- A1) Haubensicherungsleine
- A2) Seitenruderpedale
- A3) Höhenrudersteuerung
- A4) Überprüfung der Rohre des Rumpfgerüsts und der Steuerungen auf Korrosion
- B1) Erweiterung des Flug- und Betriebshandbuches
- B2) Festlegung des maximalen Durchmessers des Flügelanschlußbolzens

K8, K8B, K8C, Geräte-Nr. 216, alle Werk-Nummern einschließlich aller Lizenz- und Amateurbauten sowie deren Wandlungsformen.

K 8
Technische Mitteilung
Nr. 24

Alexander Schleicher
GmbH & Co.
Segelflugzeugbau
D-36116 Poppenhausen

Fig. A2

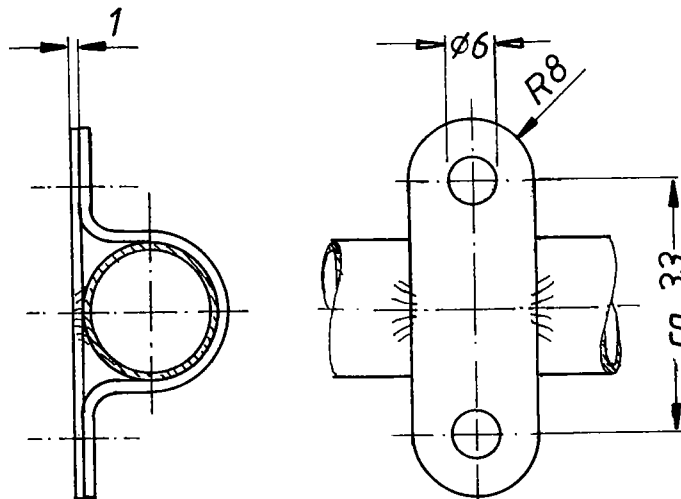
- zu A2) Durch extreme Überbelastung der Seitenruderpedale, können sich die Befestigungslaschen der Pedalbretter verbiegen. Dadurch kann unter anderem auch der Vollausschlag des Seitenruders eingeschränkt werden.

- zu A2) Überprüfung der Seitenruderpedale:
Seitenruder in Nullstellung. Pedalverstellung links und rechts gleichmäßig einstellen. Winkel des Pedalbrettes zum Pedal überprüfen (Maße siehe Zeichnung L-216.42-U01). Der Winkel muß der Angabe der Zeichnung entsprechen. Pedalverstellung in vorderste Stellung einrasten und Vollausschlag des Seitenruders überprüfen. Sollten die Pedale bzw. die Befestigungslaschen der Pedalbretter verbogen sein, so können sie instandgesetzt oder durch neue Pedale ersetzt werden. Um ein Verbiegen der Pedalbretter zu erschweren, wird wahlweise empfohlen nach Fig. A2 an den Pedalen auf die Befestigungslaschen eine zusätzliche Lasche zu schweißen.

Verstärkung der Befestigungslaschen für Pedalbrett am Fußsteuer

Material: 1.7734.4

Schweißverfahren WIG nach DIN 1912, Schweißdrahtmaterial: 1.7734.2
